监理工程师通知单

工程名称: 南网能源南京中建化工 8.5MWp 光伏项目

编号: JXMB-011

关于施工中存在的质量问题

附问题照片

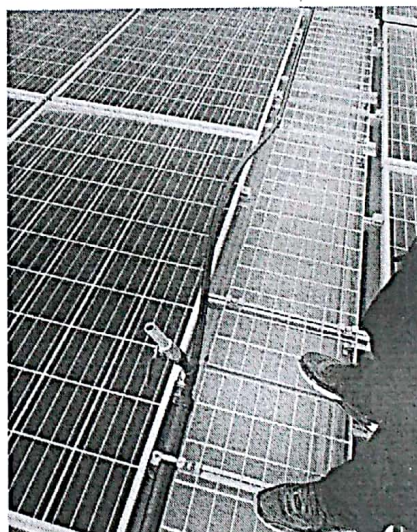
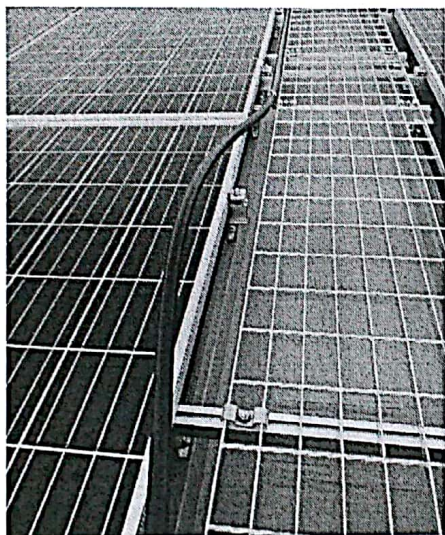
- 1、现场所使用的 PE 水管因热胀冷缩原因导致水管出现变形。
- 2、变形后的水管对组件造成遮阴现象, 对电站发电量造成影响。

对现场存在的此类问题, 望你方及时进行整改, 整改完毕自检合格后上报监理部进行验收。
